第 1210 回原子力発電所の新規制基準適合性に係る審査会合
敦賀発電所 2 号炉に係る審議結果

2023 年 12 月 8 日

本日の審査会合において、K断層の活動性評価（11月10日の審査会合におけるコメントの一部回答）に係る議論を行い、以下の事項について、審査チームと日本原子力発電株式会社（以下「事業者」という。）との間で共通理解となっていることを確認した。

1. D-1 トレンチにおける評価対象地層 (⑤層及び③層) の堆積年代の評価

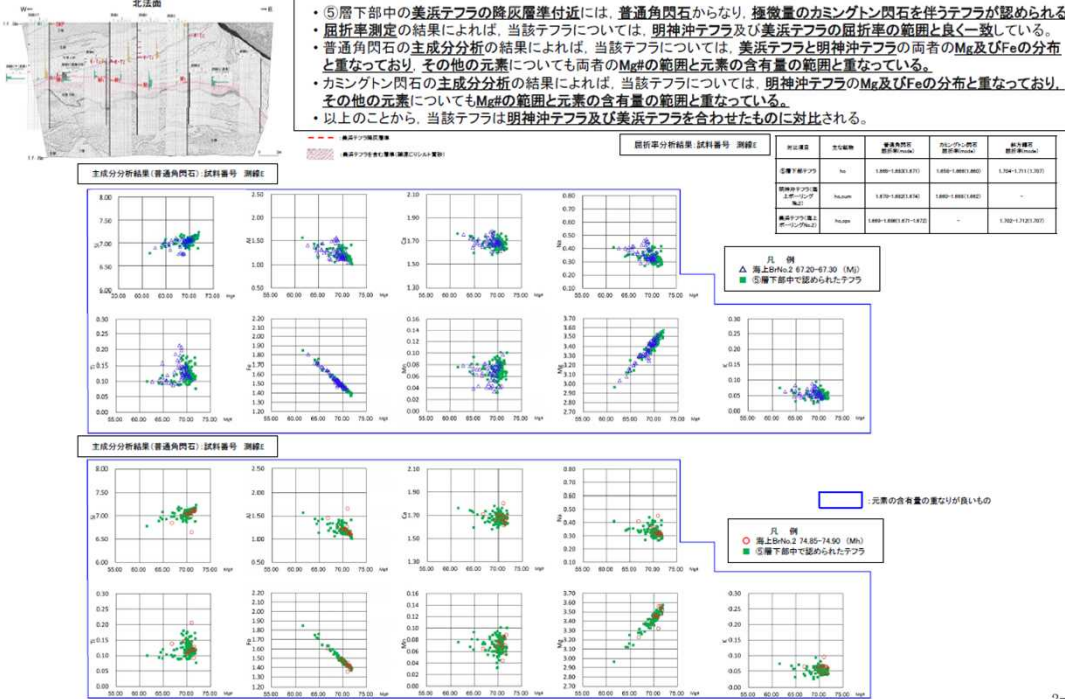
⑤層下部の堆積年代に関して、北西法面でのテフラ分析結果について、対比できる海上ボーリングと相違があり、降灰年代の異なる明神沖テフラと美浜テフラが同一の降灰層準からも検出されていることから、美浜テフラの降灰層準は再堆積であるという解釈も可能であると指摘した。

④原電道路ピット(③層D3層)

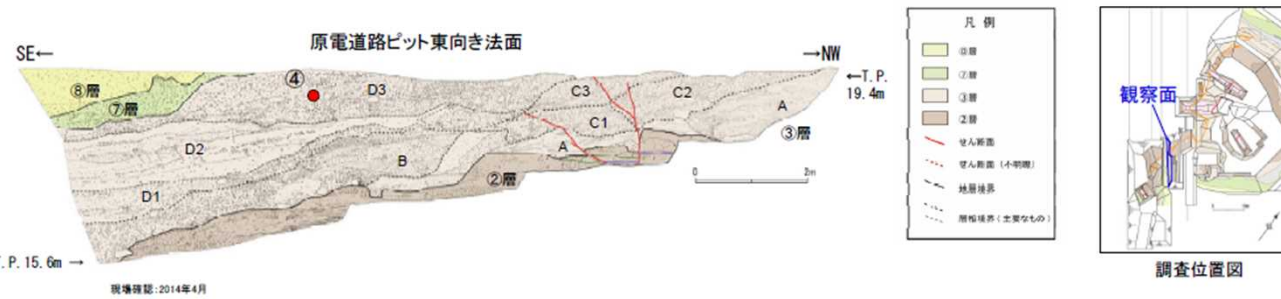
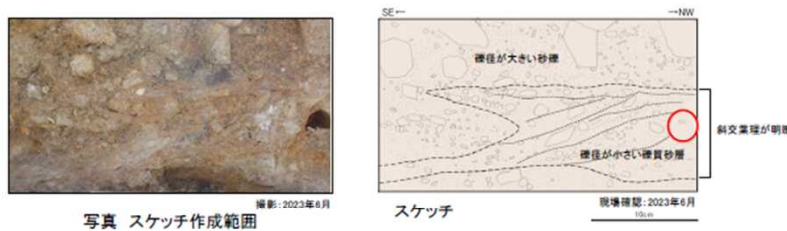
原電道路ピットの③層のOSL 年代測定について、同測定に一定の不確かさがあるとともに、その測定場所及び測定数が限られていることを確認した。また、測定誤差を考慮すると、後期更新世以降（約12～13 万年前以降）の地層とも評価できることから、後期更新世以降の地層ではないことを否定できていないのではないかの認識を示した。

2.3.1 活動性評価(北西法面) ③層の層相区分 (D-1トレンチ北西法面(その3))

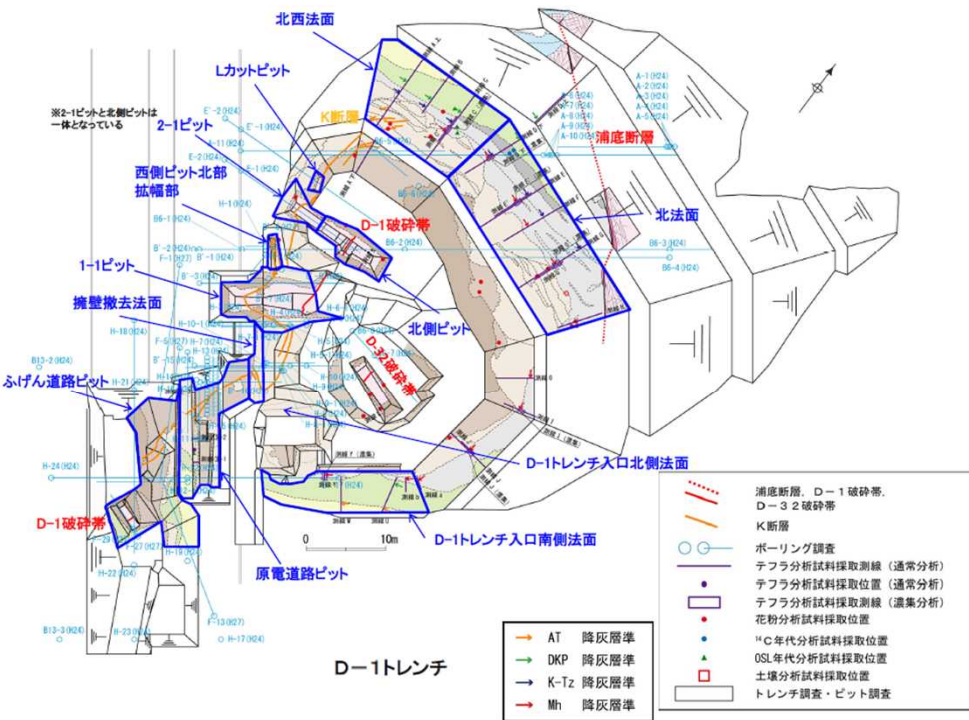
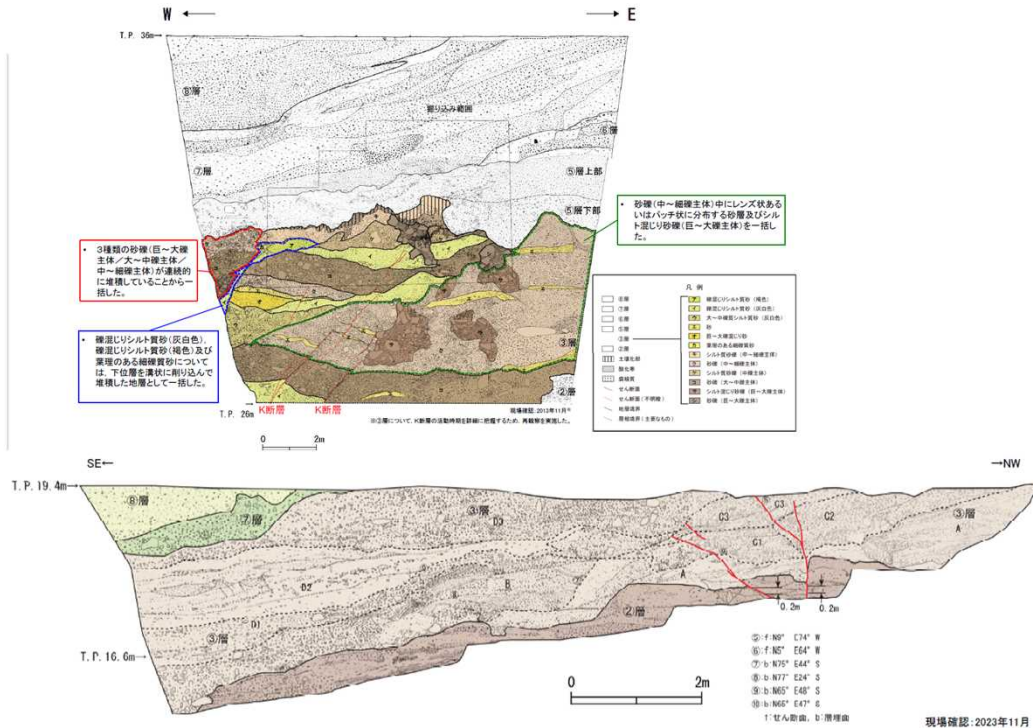
現地調査において、北西法面、原電道路ピット及びふげん道路ピットそれぞれで③層を細区分しているが、D-1トレンチ内全体における③層の年代的なつながりが不明確であるため、それぞれ細区分された層の紐付け等を行うよう指摘した。

北西法面のK断層

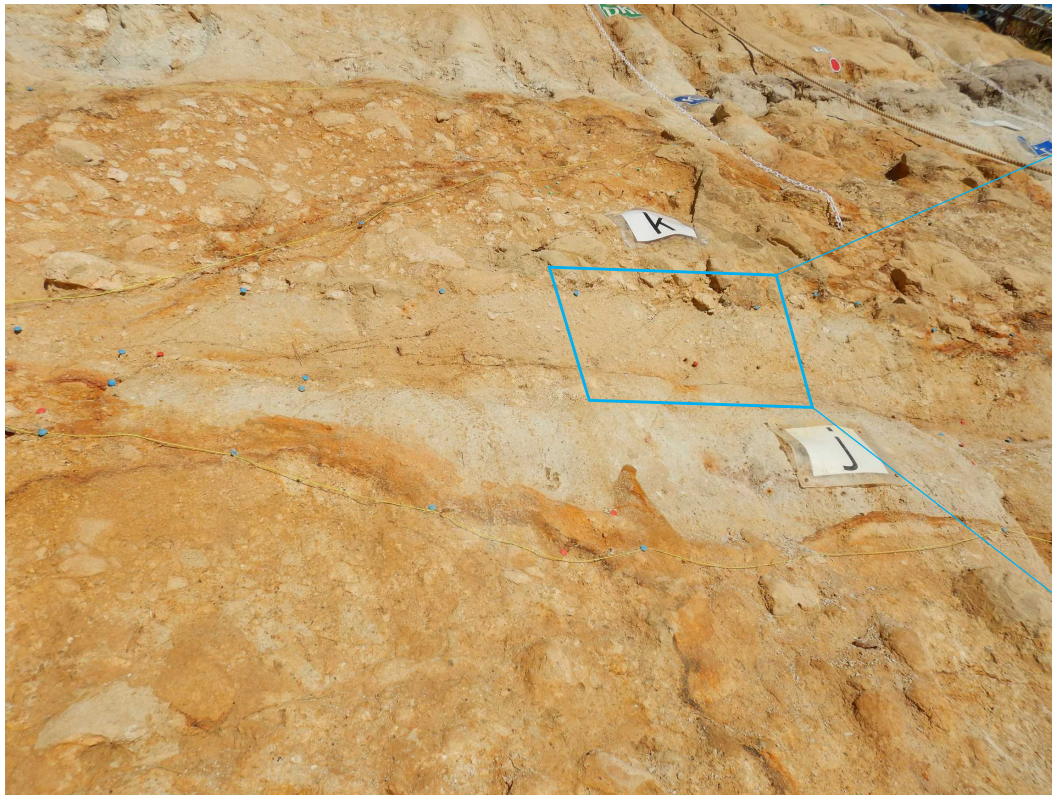
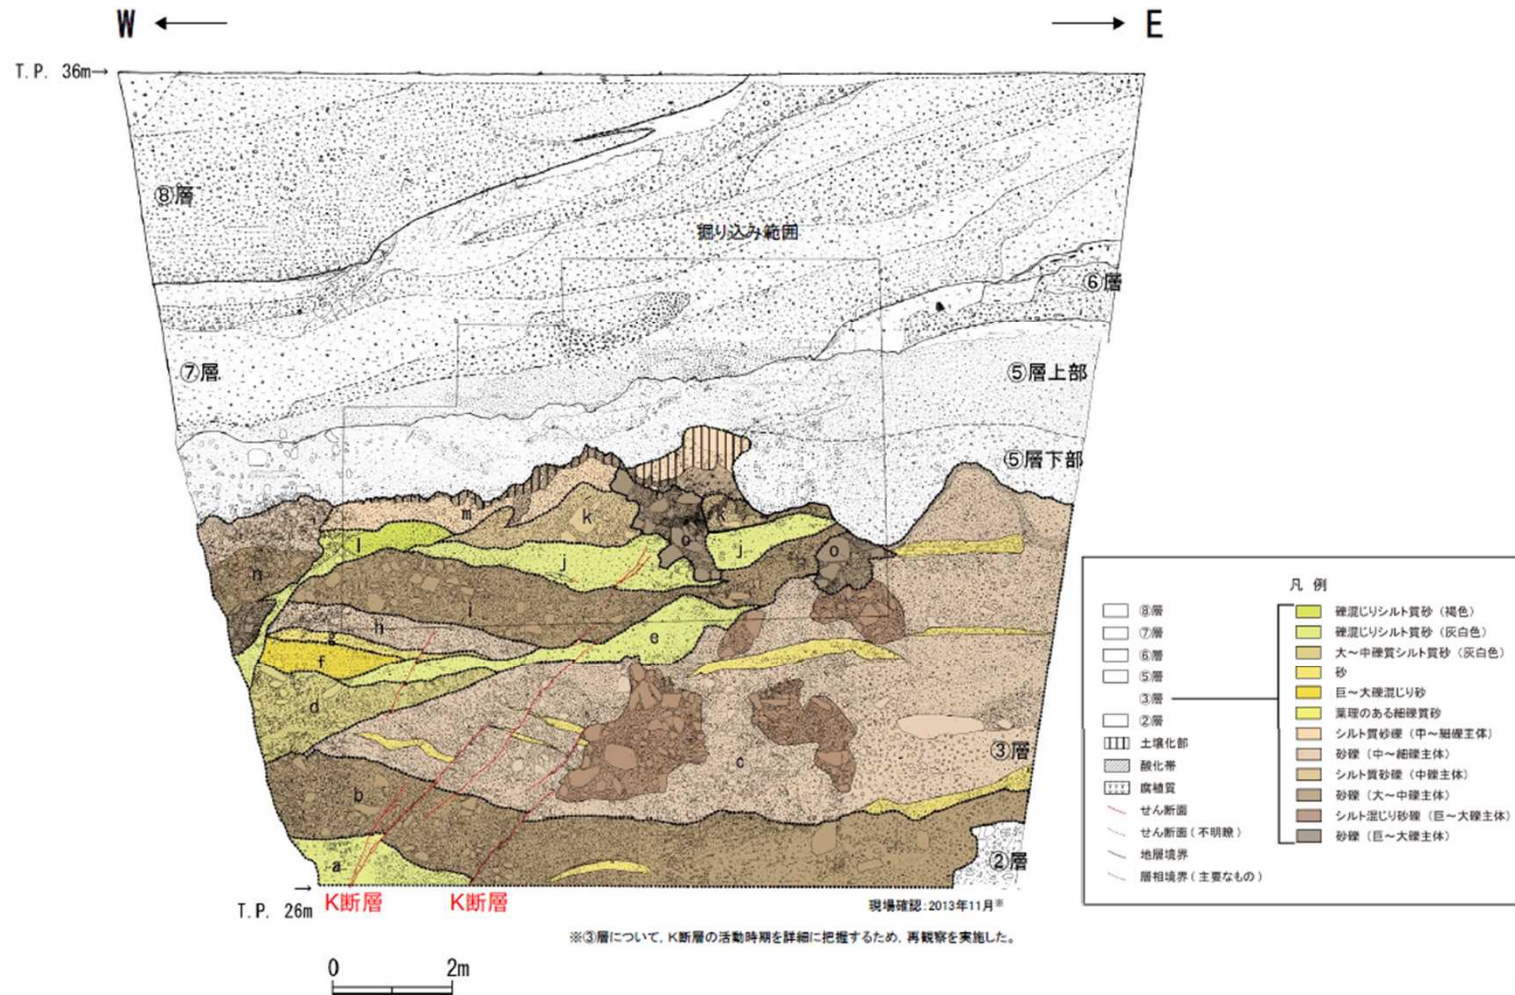
K断層の変位について、k 層の下端まで達することなく、その下位のj 層中でせん滅していることを確認した。また、k 層を上載地層としてK断層の活動性を評価する手法は、現状では科学的な妥当性が乏しいのではないかと指摘した。

3. 原電道路ピットにおけるK断層の活動性評価

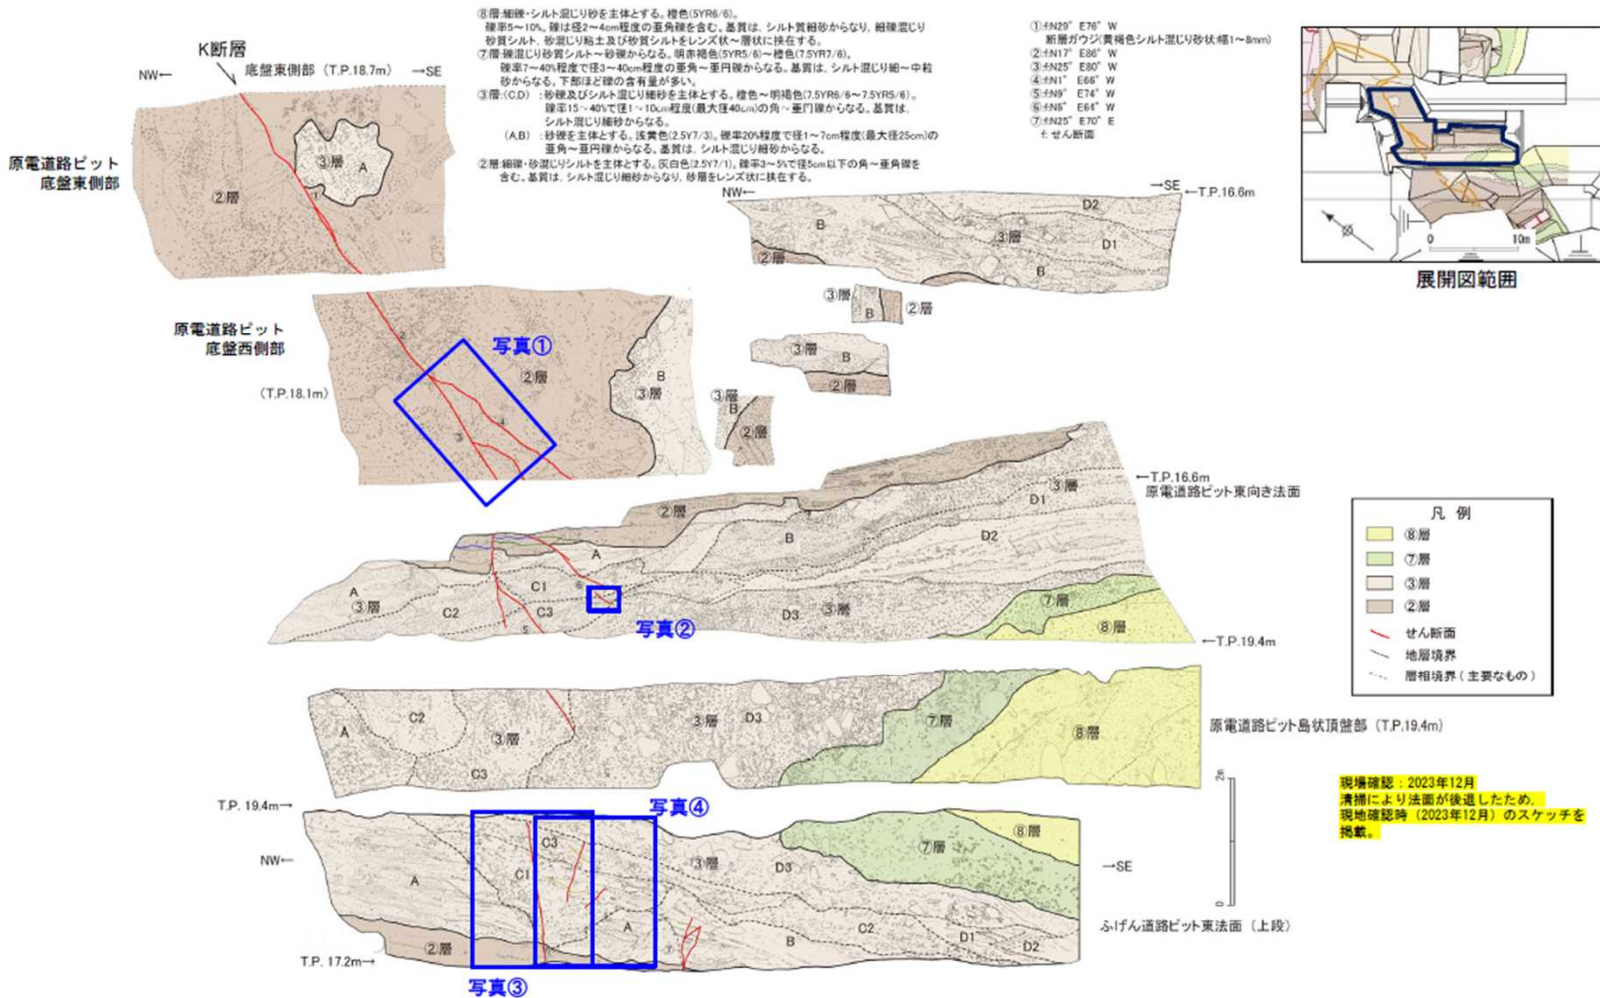
③層中のD3層について、その下位のC層との傾斜不整合関係、及びK断層の変位・変形についての評価の根拠が不明確であると指摘した。

K断層上方のD3層中に認められる割れ目

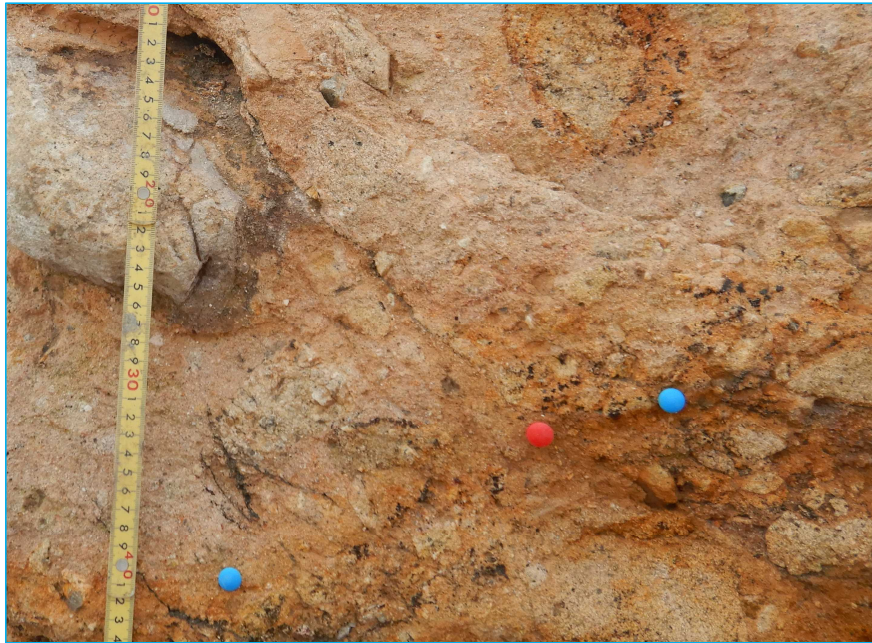
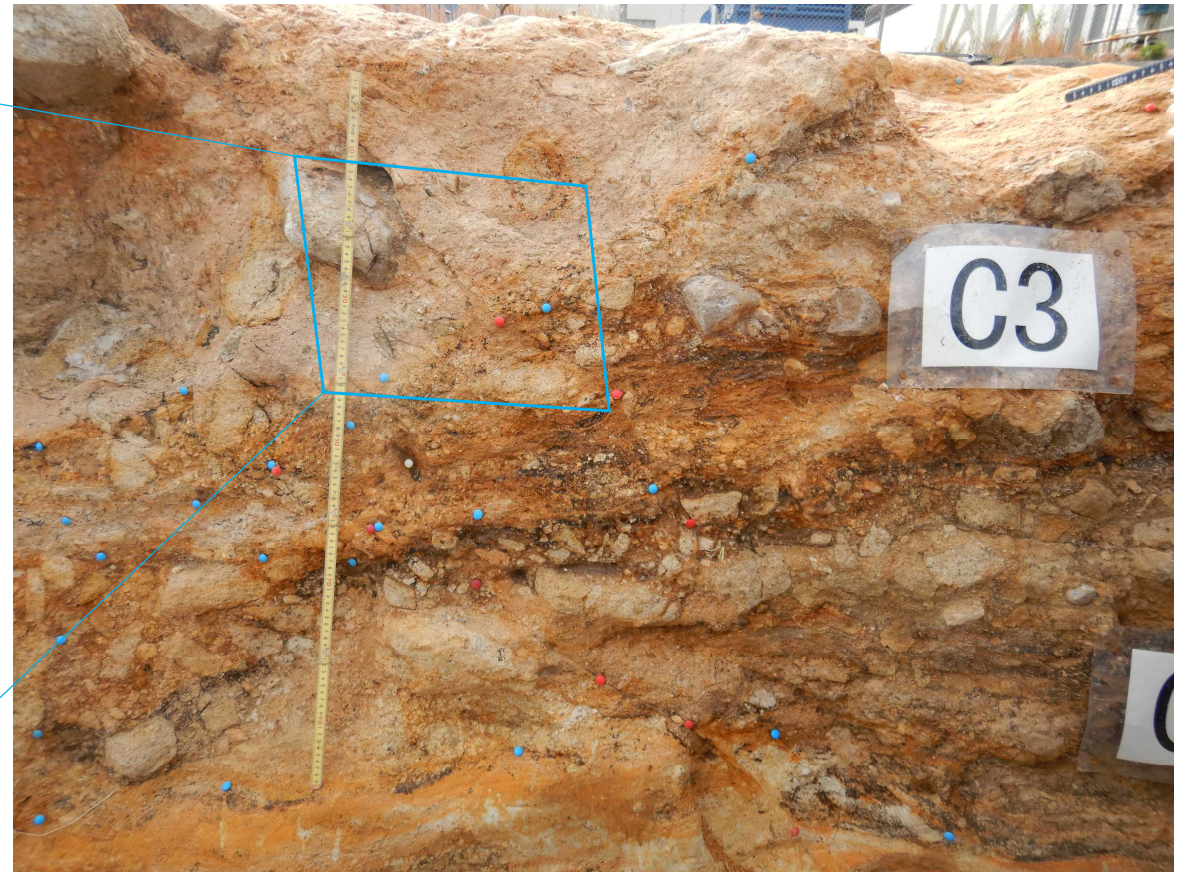
・現地調査において、K断層の変位に関し、③層中のD3層中でK断層の上方延長部に割れ目が見られたことから、この割れ目がK断層の延長部ではないと判断した根拠を示すよう指摘した。

4. ふげん道路ピットにおけるK断層の活動性評価

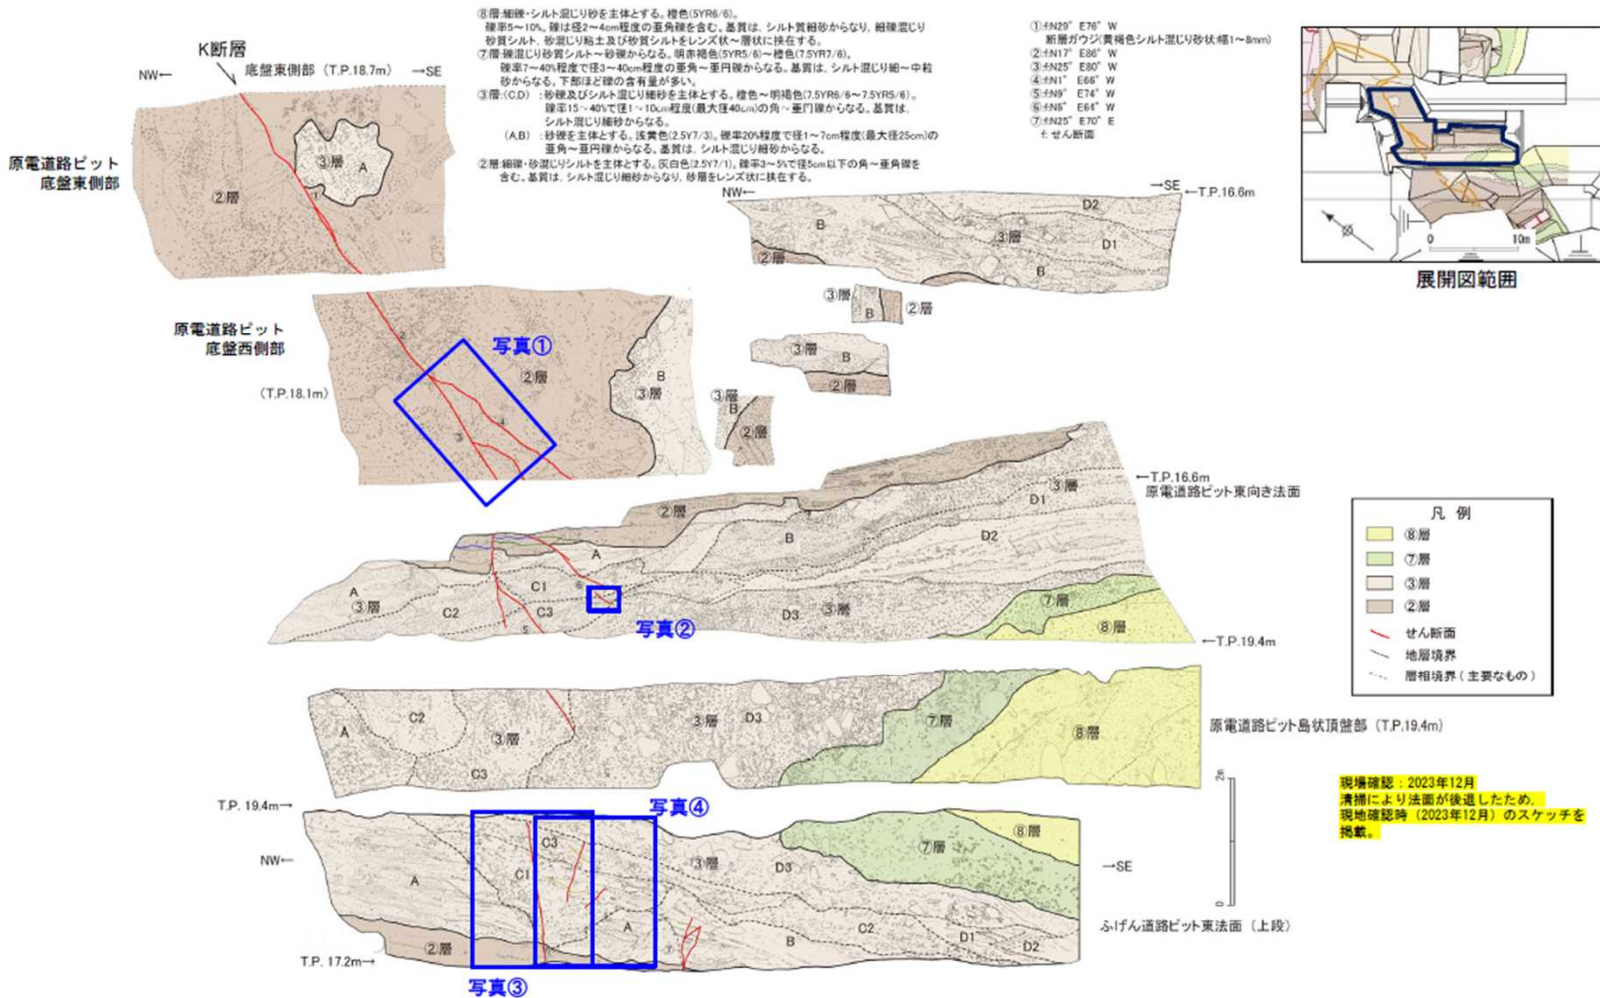
③層中のD3層について、その下位のC層との傾斜不整合関係、及びK断層の変位・変形についての評価の根拠が不明確であると指摘した。

K断層がC層の途中でせん滅しているようにも見える箇所

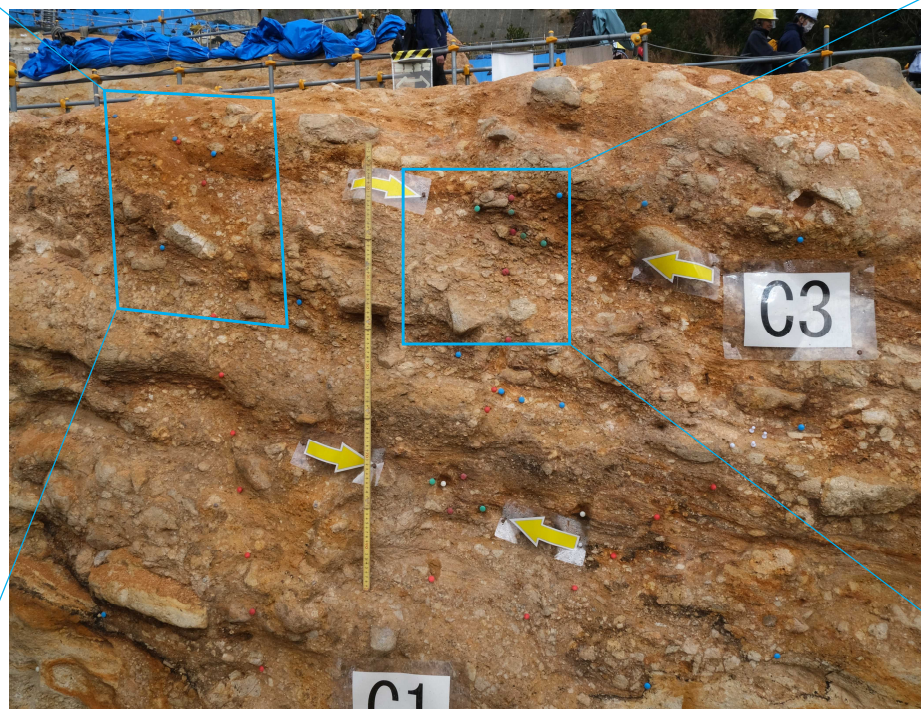
・現地調査において、K断層の変位に関して、活動性を評価しているC層の途中でせん滅しているようにも見たことから、K断層がC層上端まで達し、当該C層がD3層に不整合で覆われると評価している根拠を示すよう指摘した。
